**Panel Asesor Independiente para BID Invest
Informe del IAP n.º 4, junio de 2020
Proyecto Hidroeléctrico Ituango,
Colombia**

Figura n.º 5. Campaña de exploración zona Sur. Pozos 5 a 8.

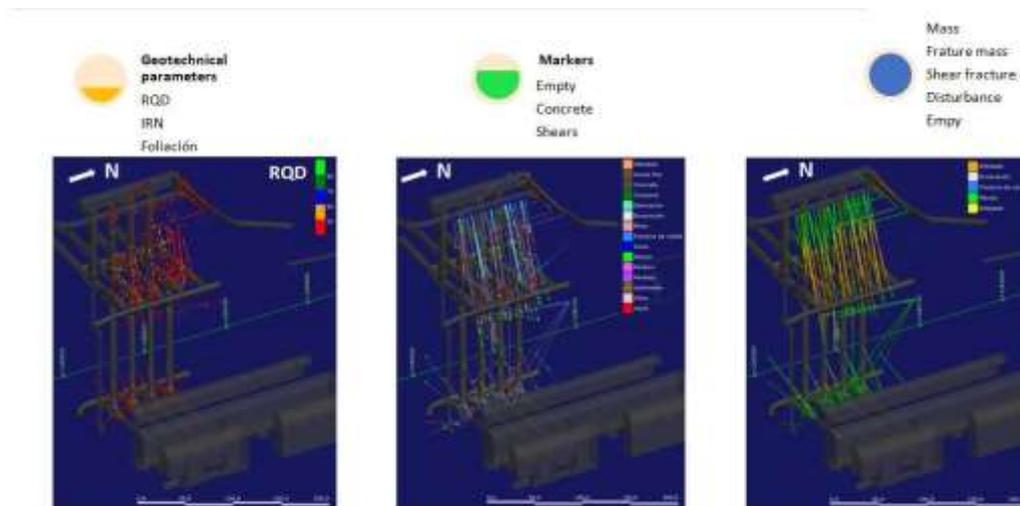
Se ha realizado una extensa campaña de perforaciones y lechadas en la zona (ver figura n.º 5). A partir de la información proporcionada, el IAP no está seguro de que existan vacíos en la parte superior de los pozos. En la parte inferior de los pozos, se informa que existen vacíos, pero los datos de los orificios perforados examinados no permiten confirmarlo. En cualquier caso, la información recopilada debe ser adecuada para una caracterización detallada del macizo rocoso.

El IAP recomienda preparar una clasificación por zonas del macizo rocoso, teniendo debidamente en cuenta la fiabilidad de los núcleos. El método GSI podría utilizarse para ese propósito. El diseño de los trabajos de rehabilitación debe basarse en los defectos reales del macizo rocoso (juntas abiertas, zonas de corte, roca suelta, cavidades, etc.) y los posibles mecanismos de falla asociados.

Figura n.º 7. Lectura del extensómetro de orificio perforado multipunto, donde algún desplazamiento alcanzó los 5 mm.

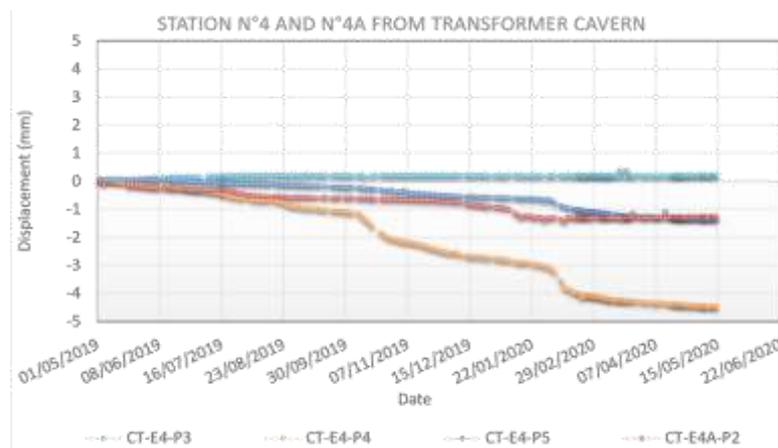
En pocos lugares se han registrado ligeras deformaciones. Según se informa, los mayores desplazamientos (5 mm) se han registrado en lugares específicos donde se llevaron a cabo intervenciones importantes. Eso es evidente a partir de la línea naranja en la figura n.º 7.

Tales movimientos, aunque pequeños, van más allá del nivel de precisión del instrumento, por lo tanto, se debe adoptar una mayor frecuencia de monitoreo en caso de que esos desplazamientos no muestren signos de estabilización. Obviamente, el monitoreo debe continuar en todas partes.

Figura n.º 10 Drenaje a reconstrucción masiva de hormigón de Almenara 1.

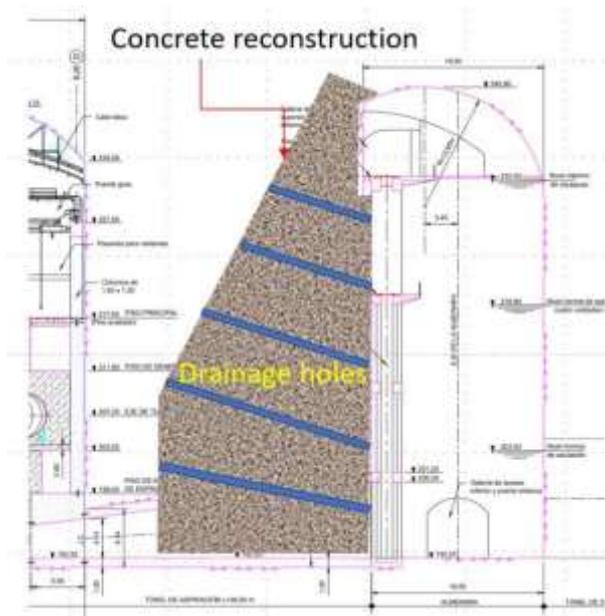
El diseño de rehabilitación prevé la reconstrucción de las Almenaras con rellenos de hormigón, tras el refuerzo del macizo rocoso. El relleno será particularmente masivo en el caso de Almenara 1 y la acumulación de presiones de agua podría ser desestabilizadora, especialmente teniendo en cuenta las oscilaciones en la cámara de compensación. El IAP recomienda que el Diseñador evalúe la necesidad de orificios de drenaje: la figura n.º 10 muestra un diseño teórico.

Figura n.º 17. Galería de drenaje - Piezómetros. Sitio 7

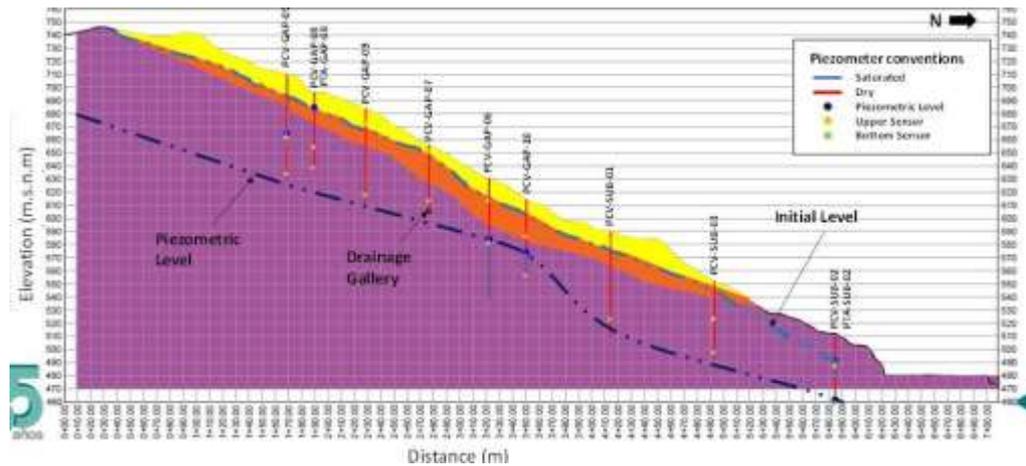
La efectividad de la galería de drenaje ejecutada en el lado de la pendiente norte no está clara para el IAP. Al parecer, es en relación a las pendientes del Sitio 7, en el margen Norte de los tratamientos de Romerito. Además, la galería se encuentra por encima de la napa subterránea evaluada. La napa subterránea en posición elevada, arriba, parece insignificante. De todos modos, el drenaje siempre es útil en la estabilidad de las pendientes y el IAP no tiene recomendaciones específicas.

Figura n.º 18. Lecturas del inclinómetro en la pendiente sobre la plataforma de compuertas. Las curvas no evidencian ninguna deformación o ruptura del tubo del inclinómetro.

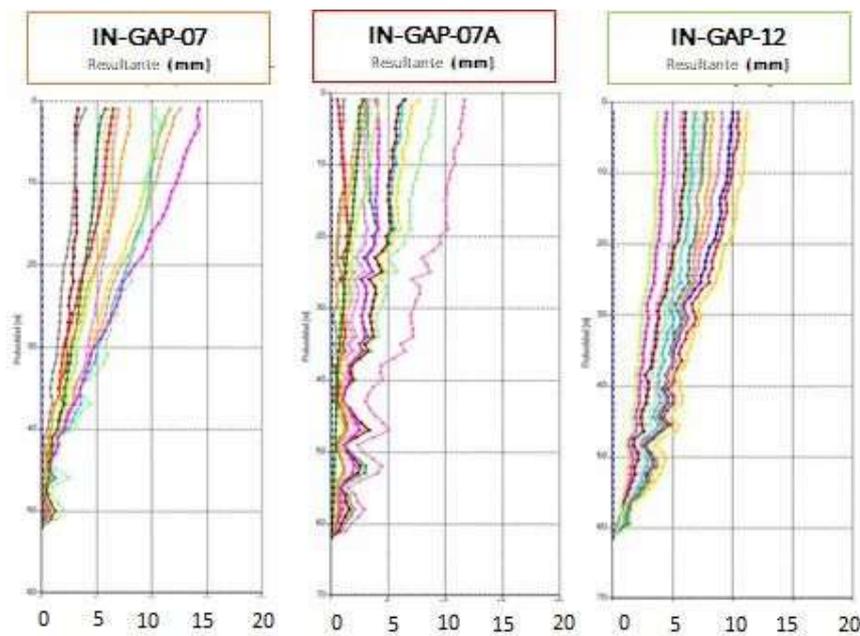
Las mediciones del inclinómetro en el área, indican un patrón de desplazamientos (figura n.º 18) que no corresponde a una superficie deslizante reconocible a ningún nivel. No se observan cambios bruscos de pendiente a lo largo de las alineaciones del inclinómetro. Lo más probable es que los movimientos registrados sean el resultado de un ajuste incompleto o defectuoso del tubo del inclinómetro en los orificios de perforación.

Figura n.º 20. Inestabilidades cerca del complejo del proyecto, a la izquierda, sobre el embalse, izquierda, a 0+900 a 1+290 y derecha a 2+255.

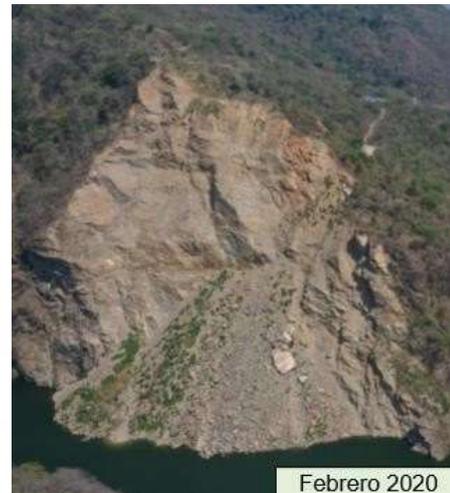
Al observar las fotografías y las secciones, el desprendimiento de 0+900 a 1+290 es claramente rotacional. La roca es probablemente la zona erosionada y alterada de la parte superior de la formación de gneis. La superficie de la pendiente, como se muestra, no es profunda. El refuerzo de la pendiente con anclajes se considera razonable para la protección de la carretera. Debe considerarse el drenaje superficial, con desagües de aguas de captación y, posiblemente, agujeros de drenaje en las pendientes. Observaciones más detalladas requerirían una visita al sitio y la revisión del análisis de estabilidad.

Figura n.º 36. Gráfico de colinas de la turbina de Ituango.

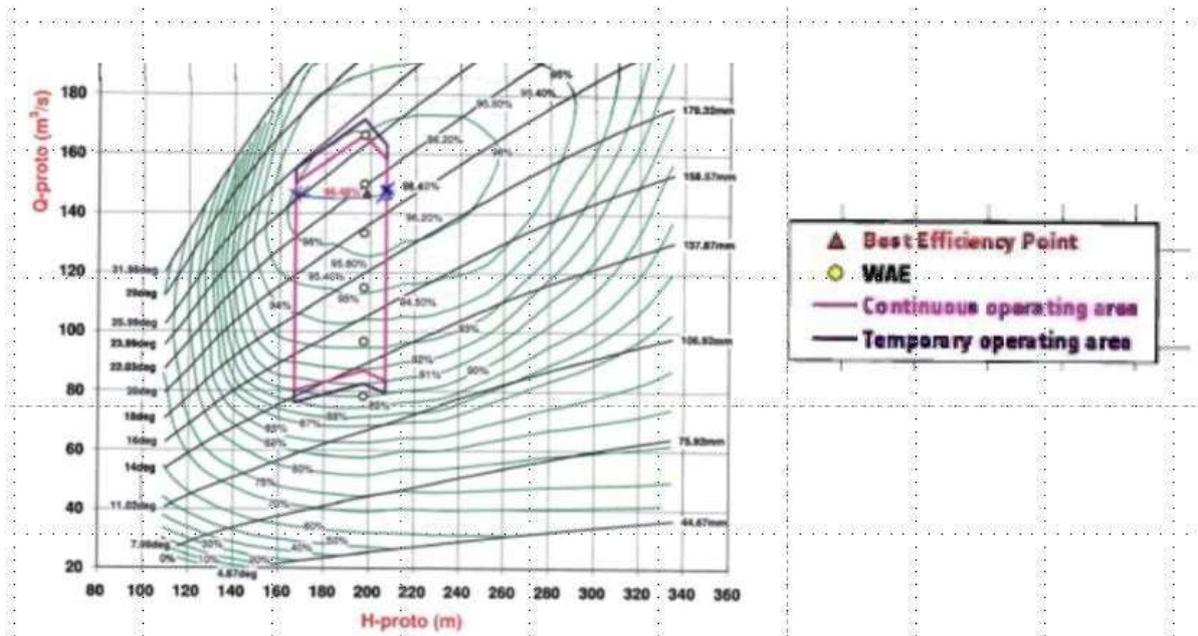
La figura n.º 36 muestra el "diagrama-de colinas" de la turbina de Ituango. El "área de operación continua" parece ser el resultado de la solicitud de EPM de un área de muy alta eficiencia en lugar de una limitación física. La relación carga operativa máxima bruta/carga operativa mínima bruta basada en el nivel del embalse es de aproximadamente el 85 % y la relación carga mínima/carga máxima del prototipo según la prueba del modelo es del 80 %. Ambas cifras son bajas.

Además, cabe señalar que el funcionamiento de la turbina por debajo de su carga mínima oficial seguiría estando en un área de alta eficiencia (por encima del 90-91 %), especialmente para valores altos de Q (los más interesantes). Eso indica un rendimiento respetable de la turbina.
